### 3. 観測記録による地下構造評価

第822回審査会合  
資料2-1 P.3-19 一部修正

コメントNo.S3-15

#### 基準化スペクトルの山谷の要因

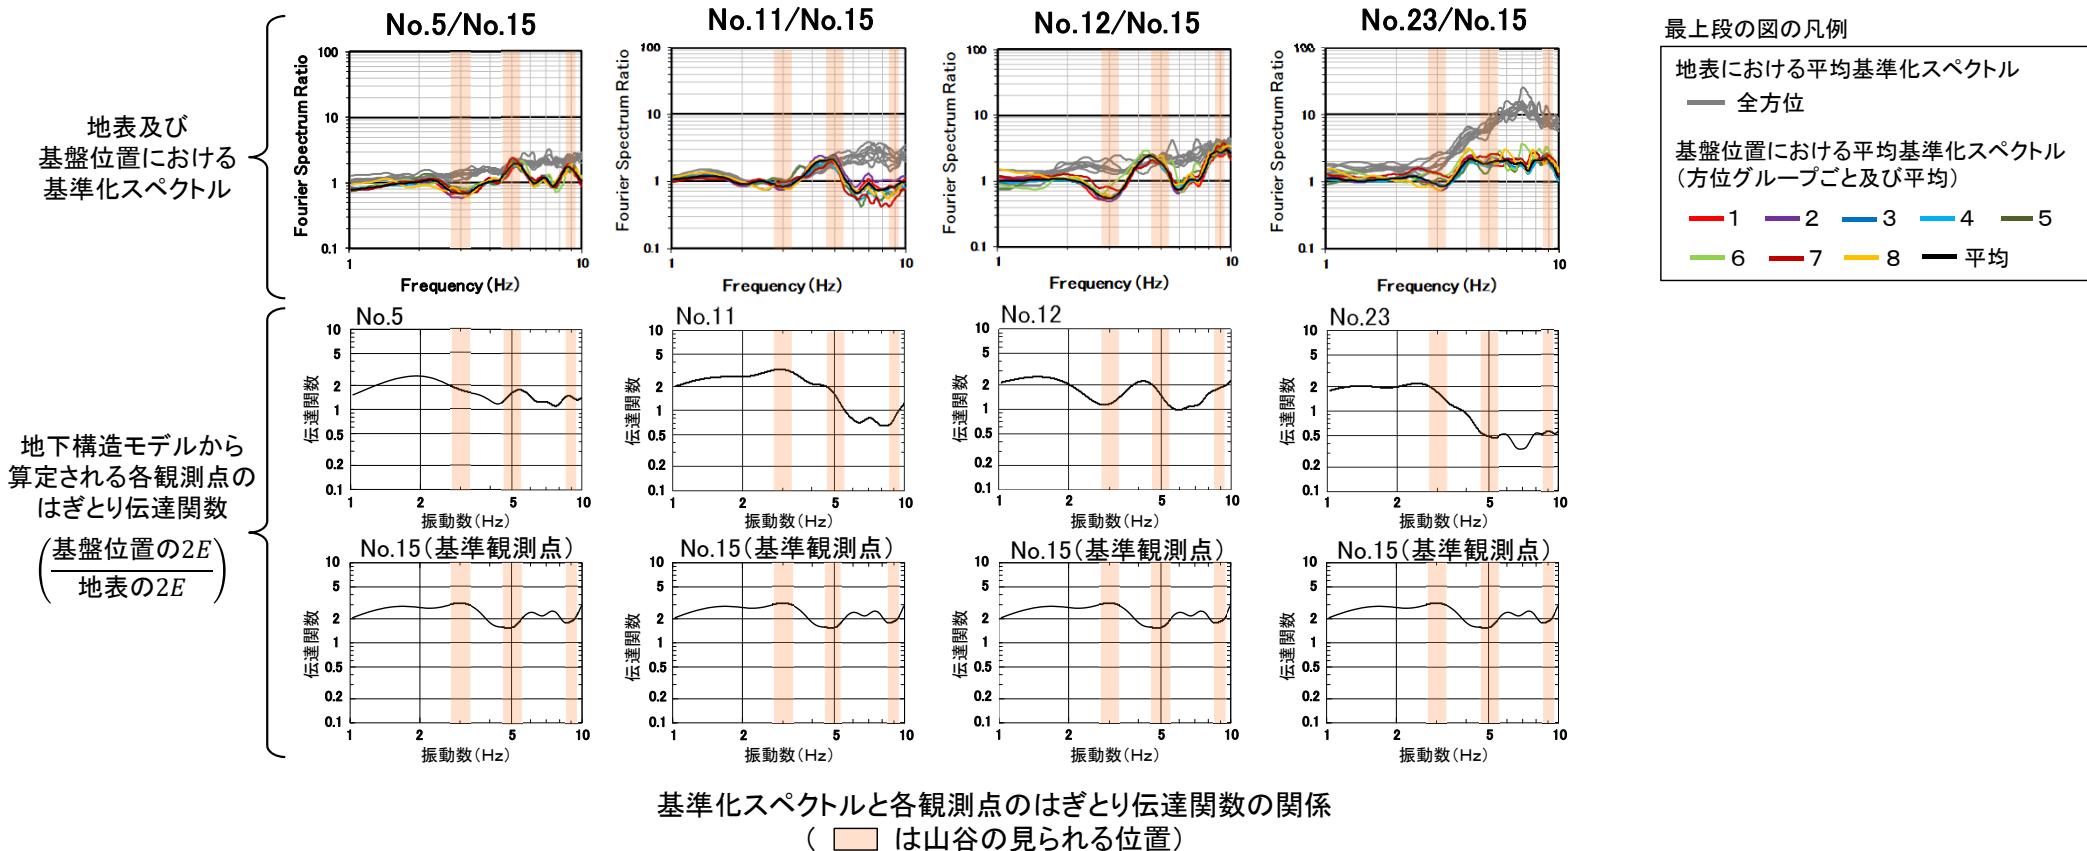
コメントNo.S3-13

- 検討対象観測点ごとに、基準化スペクトルと地下構造モデルから算定されるはぎとり伝達関数を比較した。
- 基盤位置における基準化スペクトルに見られる3Hz付近の谷、5Hz及び9Hz付近の山は、主にNo.15基準観測点のはぎとり伝達関数による影響が強調されているものであると考えられる。

#### 1. 地盤との関連性の整理（1／2）

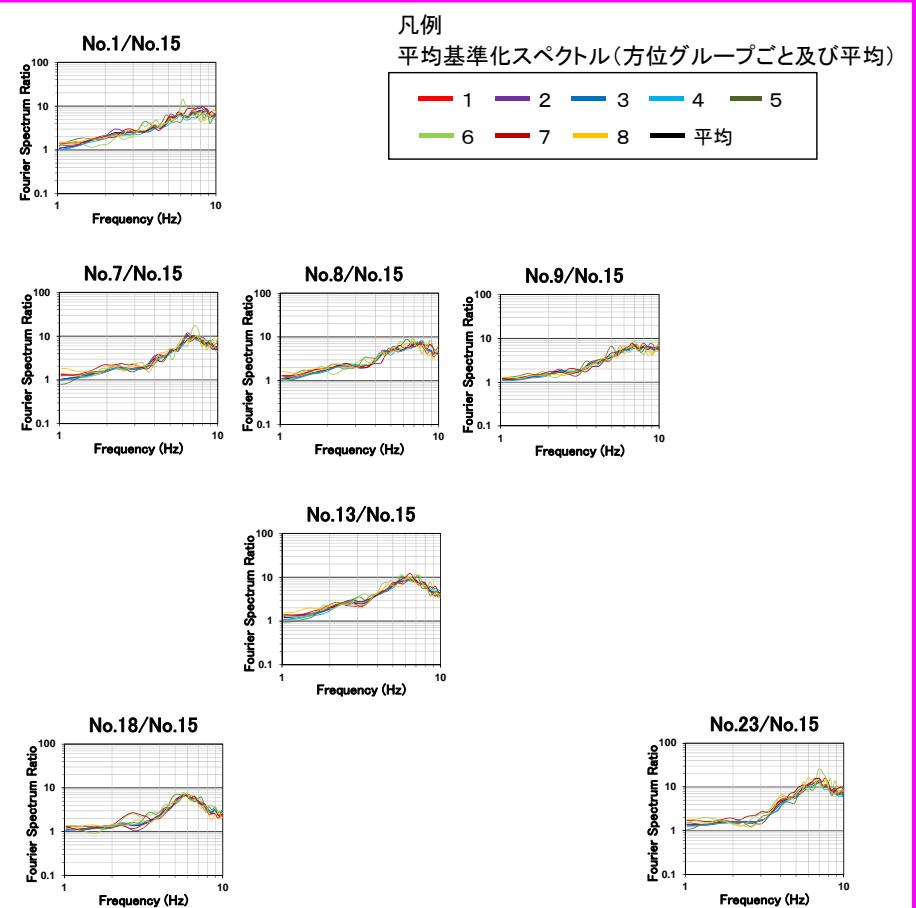
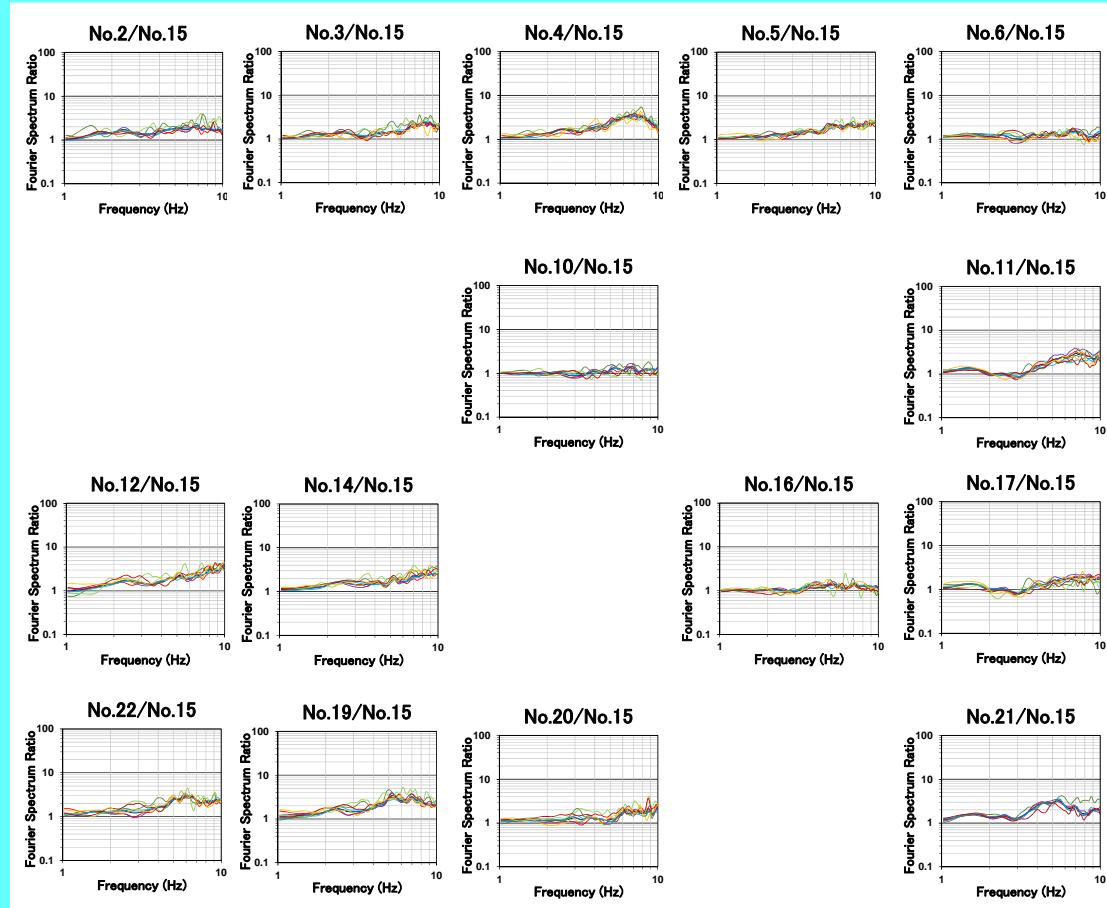
コメントNo.S3-13

- 補足説明資料3-3(P.3-6)に示す各観測点の基準化スペクトルのうち、南側の観測点(No.1, 7, 8, 9, 13, 18)において、基準化スペクトルの高振動数側が持ち上がる傾向が見られることについて、表土(第四系または盛土)の層厚及び地盤造成状況との関連性について整理した。

#### 1. 地盤との関連性の整理 (2/2)

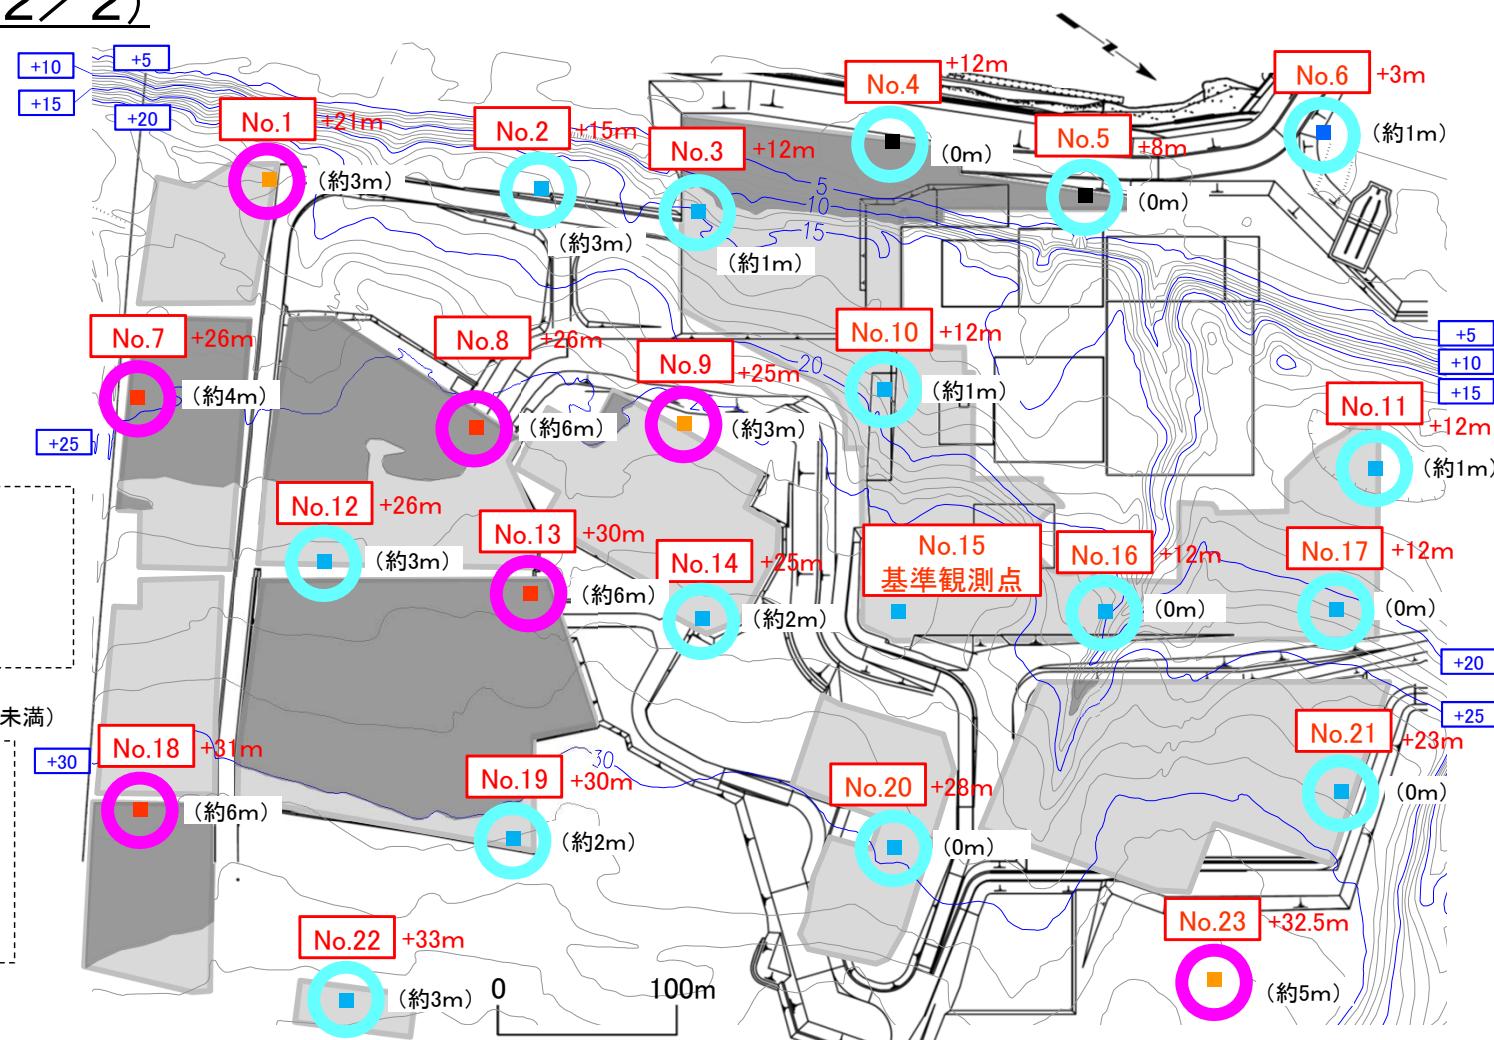
コメントNo.S3-13

- 高振動数側で持ち上がる傾向が顕著な観測点(○)は、表土(第四系または盛土)の厚さが約3m～約6mあり、原地形の第四系の上に盛土を行った箇所もしくは原地形からの改変が小さく第四系が比較的厚い箇所である。
- 高振動数側で持ち上がる傾向が顕著ではない観測点(○)は、表土(第四系または盛土)の厚さが、切土等により約3m以下しかない箇所である。
- 以上のとおり、基準化スペクトルの高振動数側が持ち上がる傾向は、表土(第四系または盛土)の厚さとの関連性が認められることから、次ページにおいて、表土の卓越振動数付近の帯域と基準化スペクトルが持ち上がる傾向の見られる振動数帯との対応について確認する。

#### (補足) 応答スペクトル比の周期1秒～2秒付近の増幅特性の要因分析（1／4）

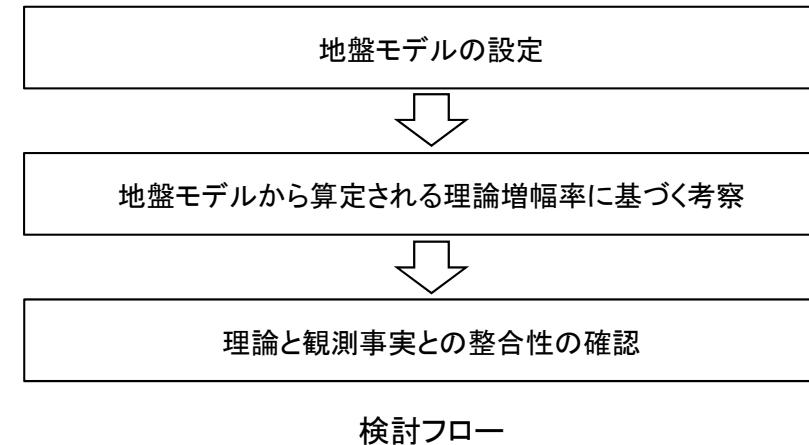
コメントNo.S3-14

異なる深度(T.P.-207.5m, T.P.-7.5m)の応答スペクトル比(P.3-34参照)が周期1秒～2秒付近で2程度になっている要因について、第5章に示す最適化地盤モデルに基づき設定した地盤モデルから算定される理論増幅率に基づき検討する。

## (補足) 応答スペクトル比の周期1秒～2秒付近の増幅特性の要因分析（3／4）

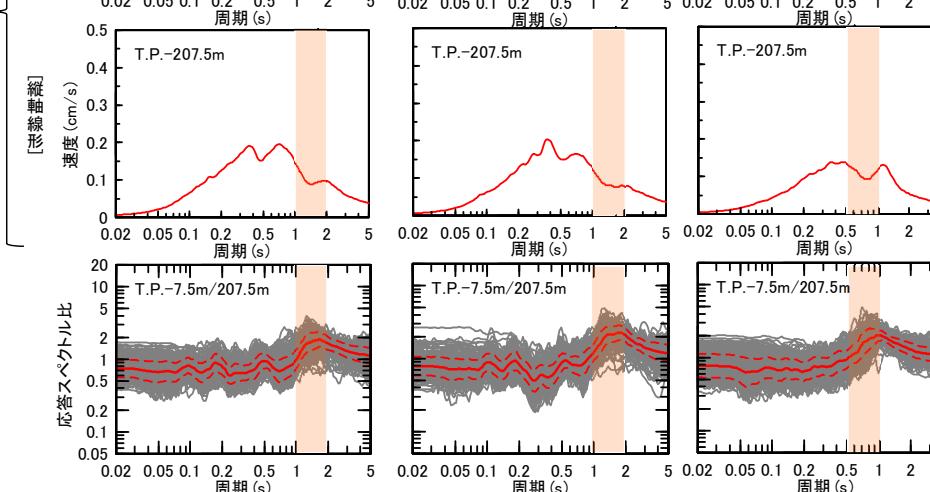
コメントNo.S3-14

以上のことから、異なる深度(T.P.-207.5m, T.P.-7.5m)の応答スペクトル比が、周期1秒～2秒付近で2程度になっているのは、応答スペクトル比の分母であるT.P.-207.5m位置が地盤応答の節になる周期で、この位置の観測記録の応答スペクトルに谷が生じていることが要因として考えられる。

### (参考)解放基盤表面における地震動評価の方針の模式図

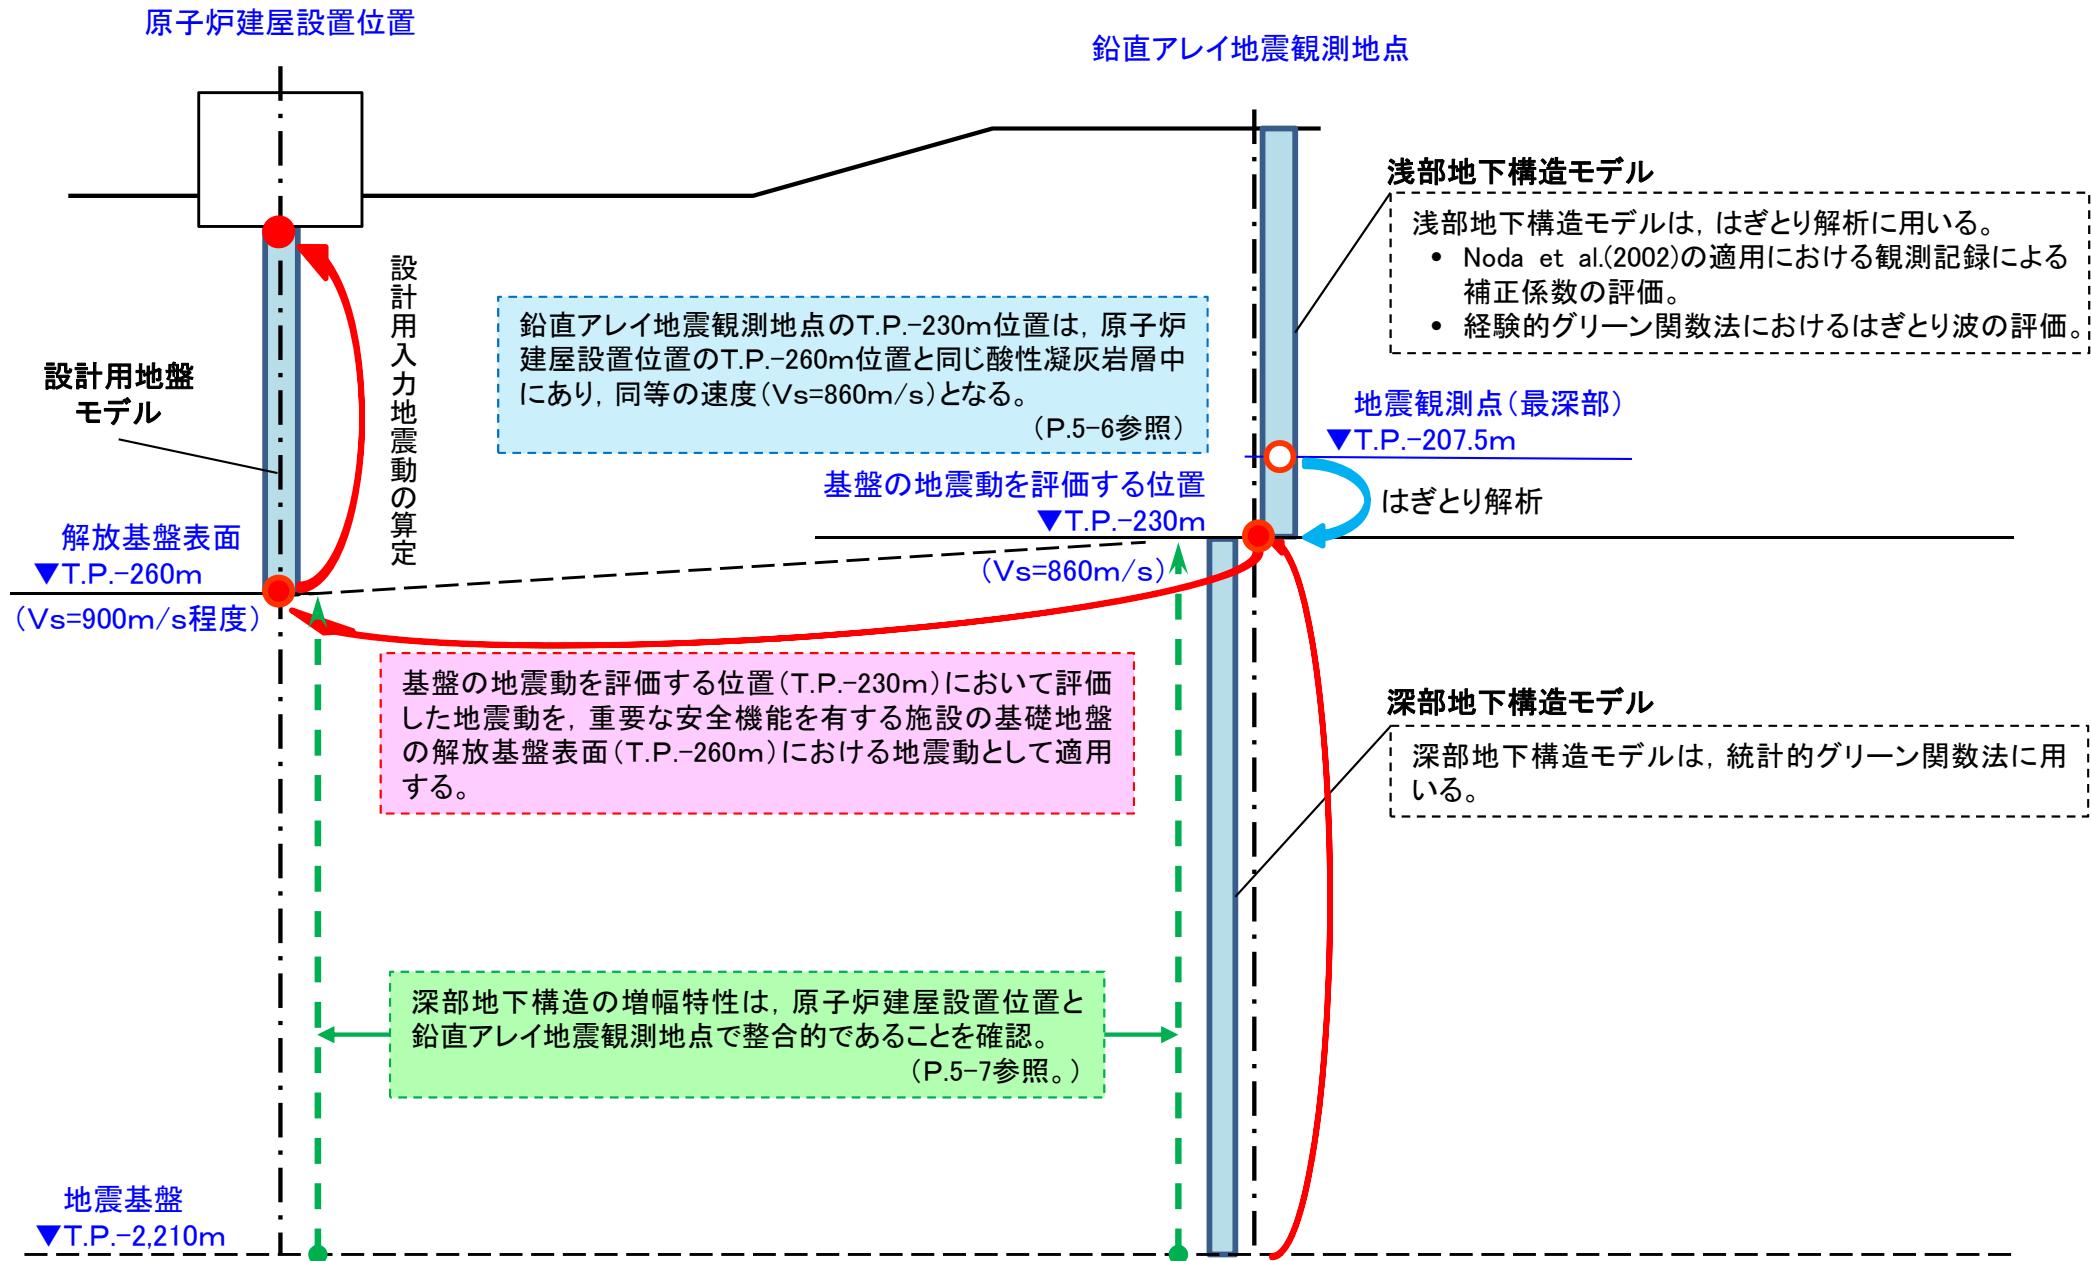
コメントNo.S3-12

## 基盤の地震動を評価する位置の設定の考え方

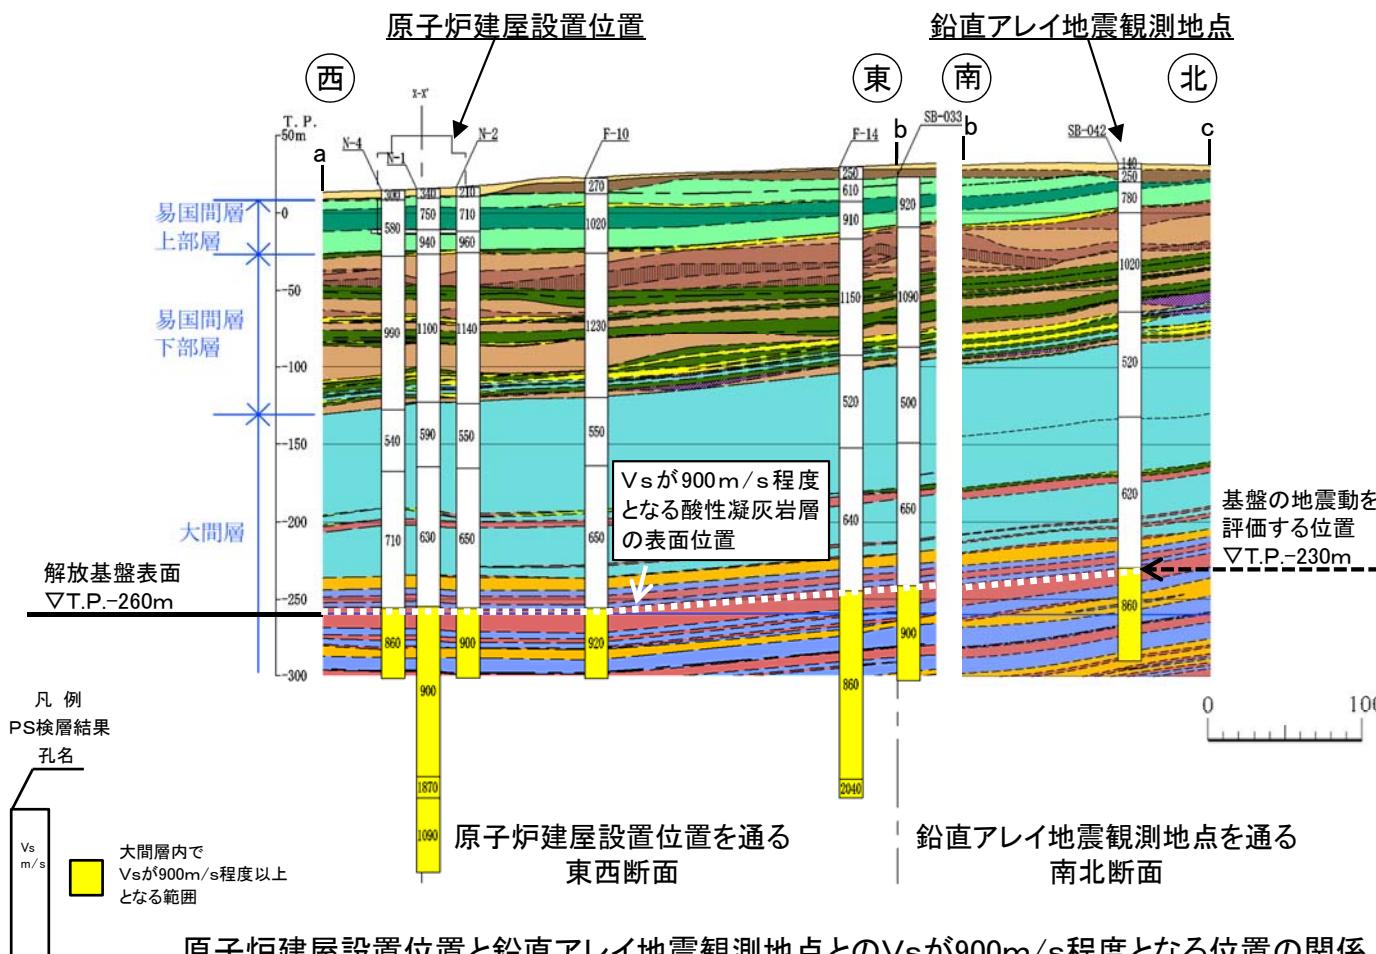
コメントNo.S3-12

- 原子炉建屋設置位置における解放基盤表面(T.P.-260m)と、鉛直アレイ地震観測地点における基盤の地震動を評価する位置(T.P.-230m)の、地震基盤からの増幅特性が整合的であることについて、地下構造モデルを用いて確認した。
- 原子炉建屋設置位置の深部地下構造モデルは、三次元地下構造モデル(P.2-61参照)から切り出した原子炉建屋設置位置の一次元地下構造モデル(表1、図1参照)とした。また、鉛直アレイ地震観測地点の深部地下構造モデルは、当該位置において作成した地震動評価に用いる深部地下構造モデル(表2、図1参照)とした。
- 鉛直アレイ地震観測地点のT.P.-230m位置における増幅特性は、原子炉建屋設置位置の解放基盤表面(T.P.-260m)における増幅特性と整合的である。(図2参照)
- 以上のことから、鉛直アレイ地震観測地点における解放基盤表面の地震動を適切に評価できる位置として、T.P.-230m位置を基盤の地震動を評価する位置に設定することは妥当であると考えられる。
